石门海螺水泥有限责任公司
综合利用一般固废及替代燃料项目

安全预评价报告

**石门海螺水泥有限责任公司
综合利用一般固废及替代燃料项目
安全预报告修改情况**

石门海螺水泥有限责任公司 综合利用一般固废及替代燃料项目 安全预评价报告专组评审意见

附录 4：总平面布置图

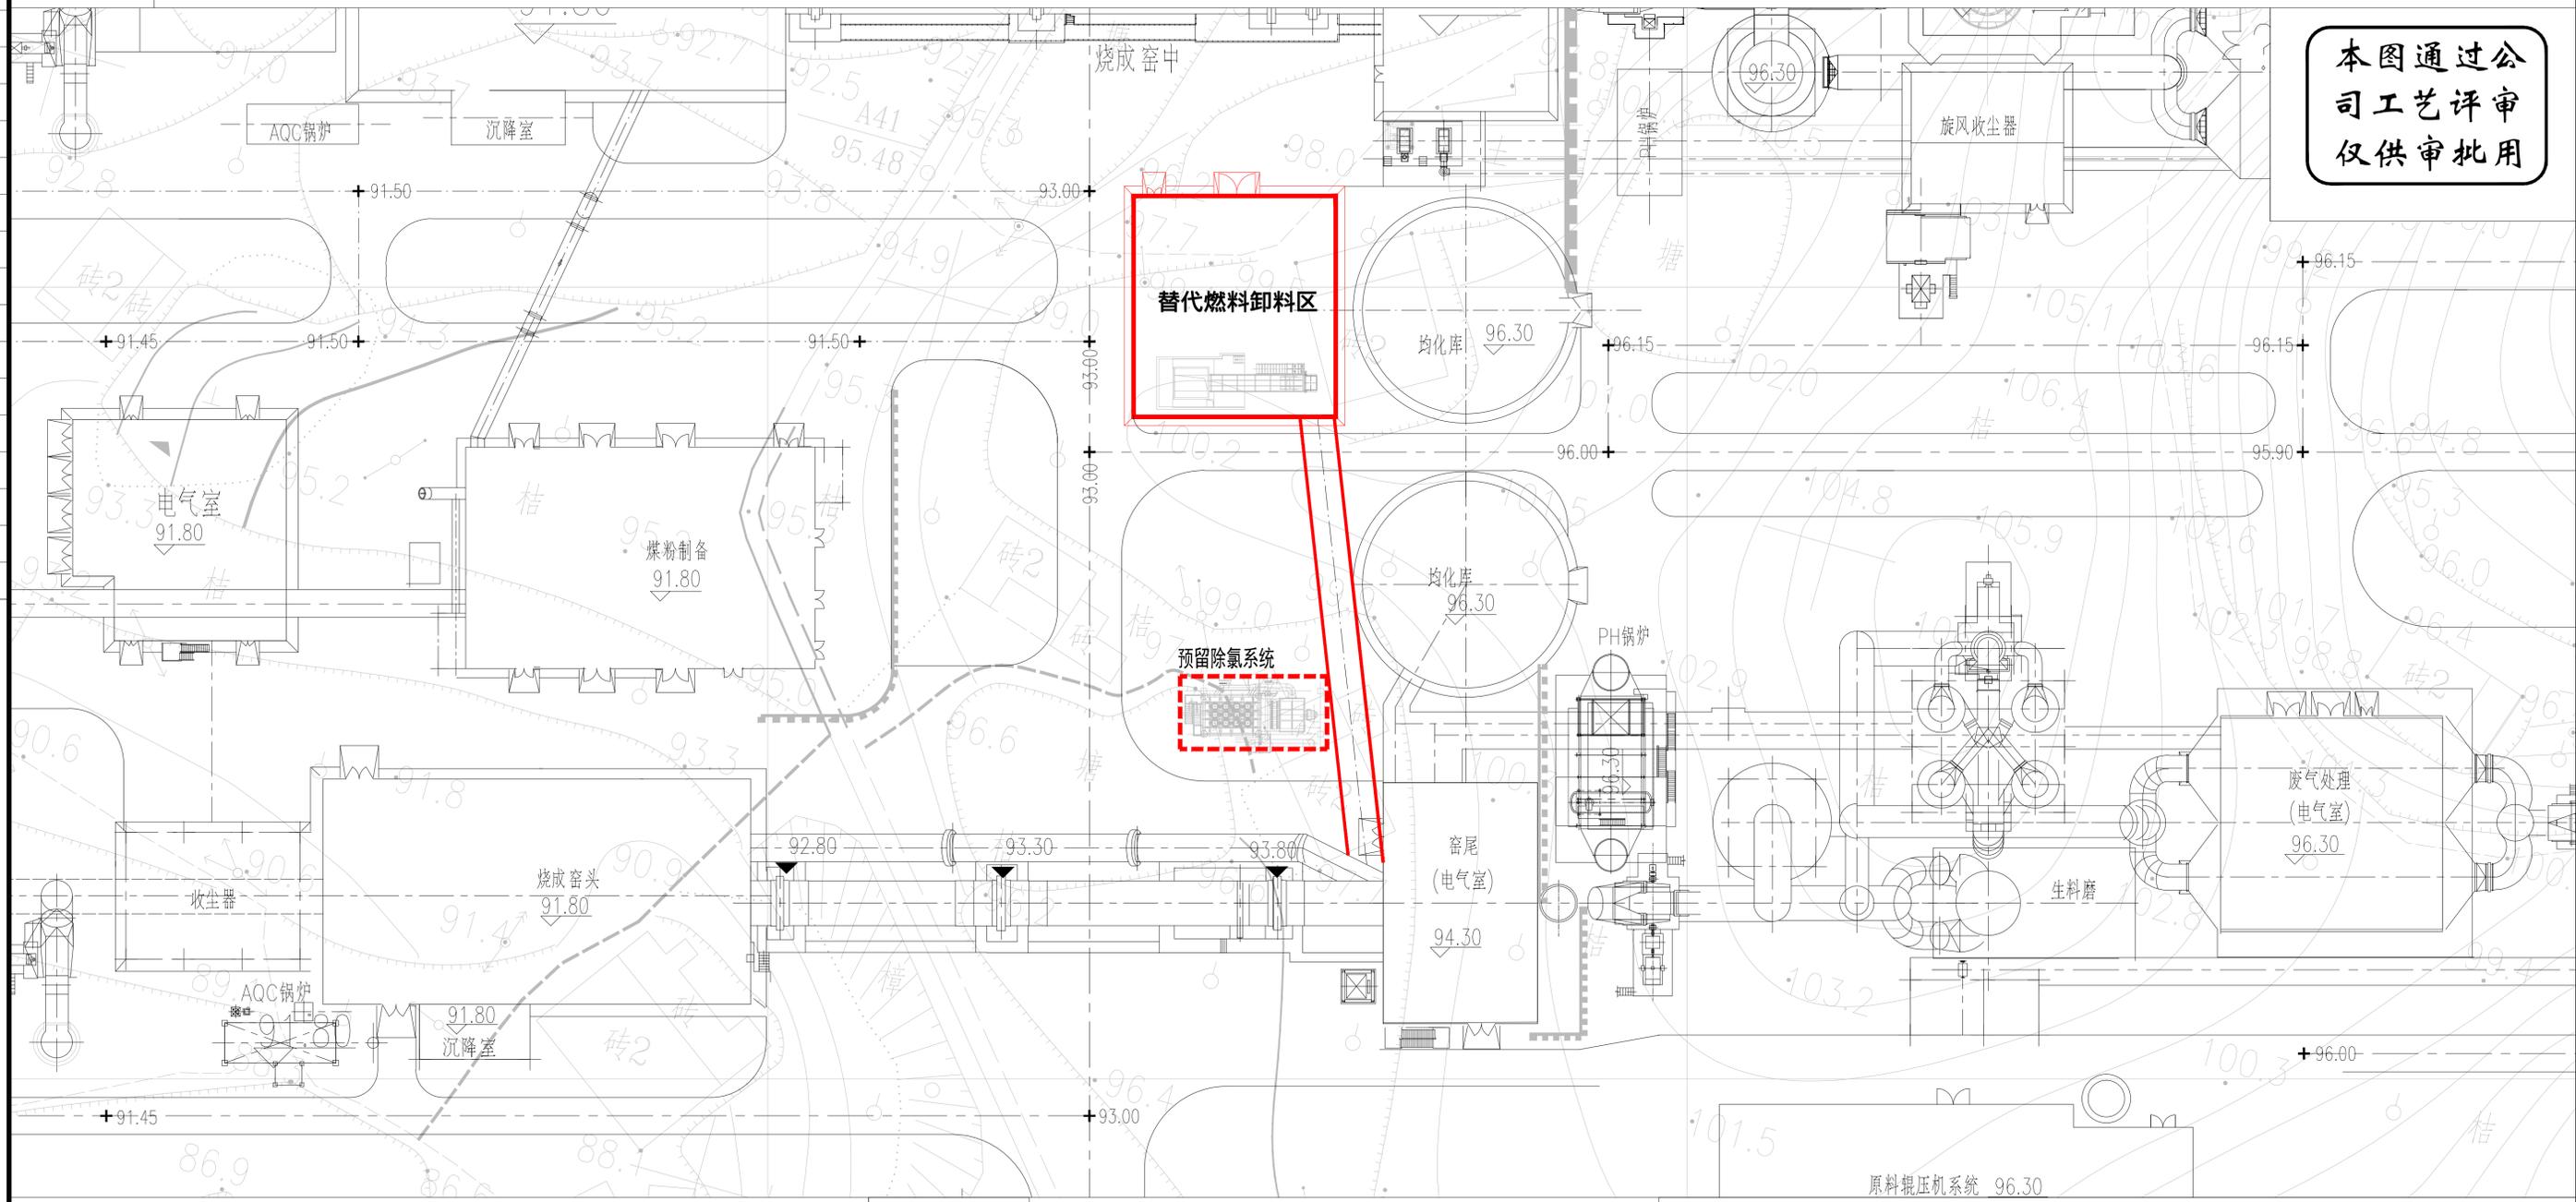
专家组意见	修改情况
1、进一步补充完善法律法规等评价依据	已补充完善，见报告1.3.1章节
2、进一步补充安全对策措施	已补充完善，见报告7.2章节
3、进一步核实总平面布置图	已补充完善，见报告附件
4、其他按专家个人意见修改	已补充完善，见报告相关章节
张智勇专家意见	修改情况
1、补充评价单位资质证书	已补充完善，见附件
2、建议进一步补充完善前期调研或可研报告	已补充完善，见报告附件
3、建议补充评价人员进入现场照片	已补充完善，见报告附件
4、安全评价委托书未盖章，补充防火要求和除尘要求	已补充完善，见报告7.2章节及附件
5、补充设备安全调试期间危险有害因素分析和安全对策措施	已补充完善，见报告3.7章节和7.2章节
6、完善法律法规评价依据	已补充完善，见报告1.3.1章节
钟学明专家意见	修改情况
1、进一步补充完善法律法规等评价依据	已补充完善，见报告1.3.1章节

1. 进一步补充完善危险有害因素辨识评价依据。
2. 进一步补充完善安全对策措施。
3. 进一步补充完善总平面布置图。
4. 其他根据专家个人意见修改。
